**Verslag huishoudelijke elektrische installatie op laagspanning en zeer lage spanning****Algemeen:**

Referentie: <b>003-20260505-01</b>	Datum controle: <b>05/05/2026</b>
Keurder: <b>003</b>

Eigenaar:	<b>Dennis De Ryck</b>	EAN-code:	<b>Onbekend</b>
Adres installatie:	<b>Langestraat 118, 9473 - Welle</b>	Nummer teller(s):	<b>34214131</b>
		Distributienetbeheerder installatie:	<b>Fluvius</b>
Datum uitvoering installatie:	<input checked="" type="checkbox"/> Vóór 01/10/1981 <input type="checkbox"/> Tussen 01/10/1981 en 01/06/2020 <input type="checkbox"/> Vanaf 01/06/2020		
Type:	<input checked="" type="checkbox"/> Woonenheid <input type="checkbox"/> Niet-huishoudelijk <input type="checkbox"/> PV <input type="checkbox"/> Batterij <input type="checkbox"/> Laadpaal

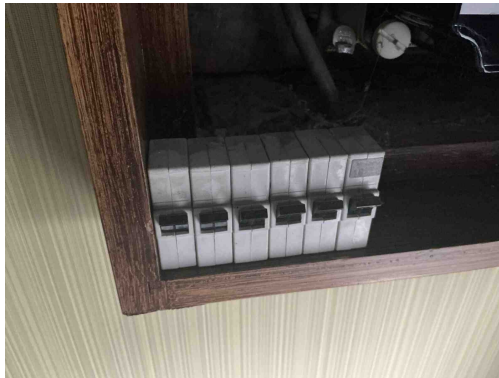
Inbreuk(en):

Klasse 0 toestel verboden

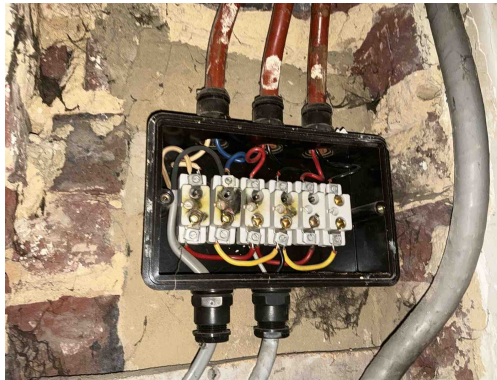
**D08** - De nodige markeringen op de beveiligingstoestellen ontbreken of zijn onleesbaar (Boek 1: 5.3.5.5).

**B14** - Abnormale opwarming van de beveiligingen, schakelapparatuur, aansluitklemmen (Boek 1: 4.4.1.1).

**B30** - De houder van de beveiliging in een huishoudelijke ruimte is niet voorzien van aangepaste kalibreerelementen (Boek1: 5.3.5.5).

**T03** - Contactdozen met randaarding zijn niet toegelaten in huishoudelijke installaties en in niet huishoudelijke installaties zonder BA4/BA5 personeel (Boek 1: 5.3.5.2).

**T12** - De contactdozen bezitten geen aangesloten aardingscontact (Boek 1: 4.2.2.3/5.3.5.2).

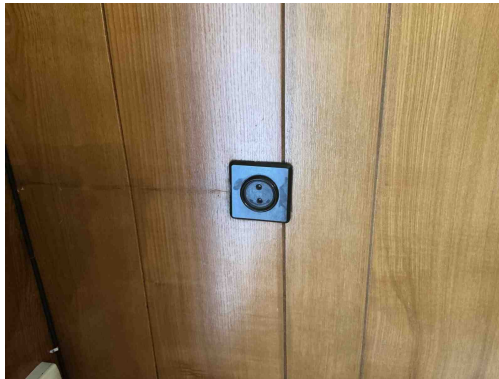
**C38** - Het gebruikte kabeltype (snoerkabel) voldoet niet aan de specificaties die van toepassing zijn op voedingsleidingen voor vaste installatie (Boek 1: 1.4.2.1, 5.2.6.2).

**T23** - Het elektrisch materiaal is beschadigd. (Boek 1: 1.4.1.3).

**T10** - Bepaalde contactdozen en/of schakelaars zijn niet degelijk bevestigd (Boek 1: 1.4.1.3).

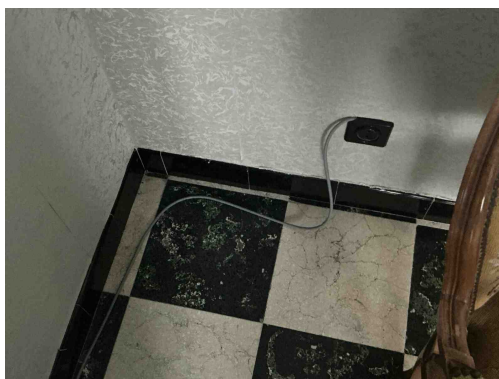
**A20** - Er bevindt zich een contactdoos zonder beschermingsgeleider in de elektrische installatie. Deze is niet geplaatst achter een differentieelstroombeschermingsinrichting met grote (max. 30mA) of zeer grote (max. 10mA) gevoeligheid.

**C13** - Onvoldoende bevestiging van de leiding(en) (Boek 1: 5.2.9.5).

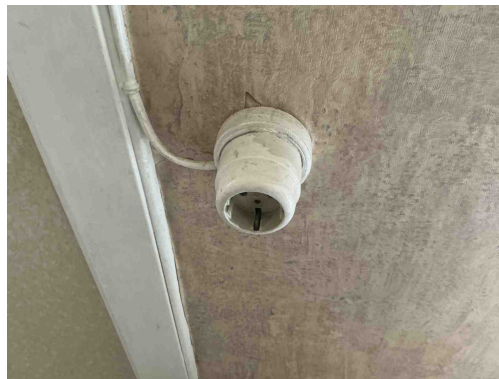
**T11** - De contactdozen waarvan de toegekende stroomsterkte maximaal 16A en de toegekende spanning maximaal 250V bedraagt en niet bedoeld zijn voor de voeding van een of meerdere verbruikstoestellen voor een specifiek doel en niet geplaatst zijn in of op schakel- en verdeelborden, beschikken niet of IPXX-D (incl. gemeenschappelijke delen residentieel geheel) (Boek 1: 4.2.2.3/5.3.5.2).

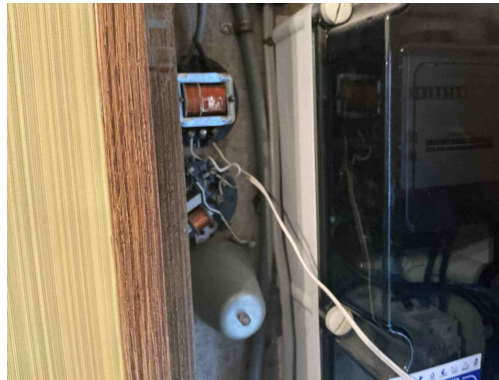
**T13** - Opbouwcontactdozen en/of -schakelaars zonder achterplaatje mogen niet rechtstreeks op een brandbare ondergrond bevestigd worden (Boek 1: 4.3.3.5).

**T02** - Gevaar voor rechtstreekse aanraking: genaaikbare delen onder spanning (Boek 1: 4.2.2).

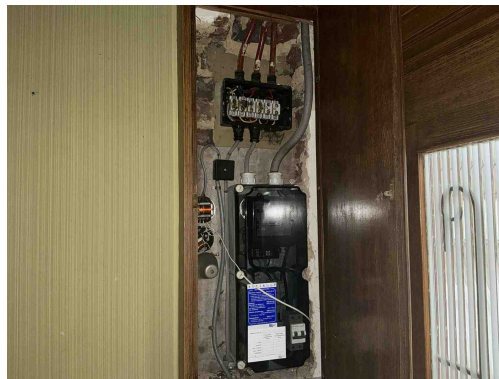
**C27** - Het gebruik van geleiders van het type VTLMb (côte-à-côte) is niet toegestaan (Boek 1: 1.4.2.1).
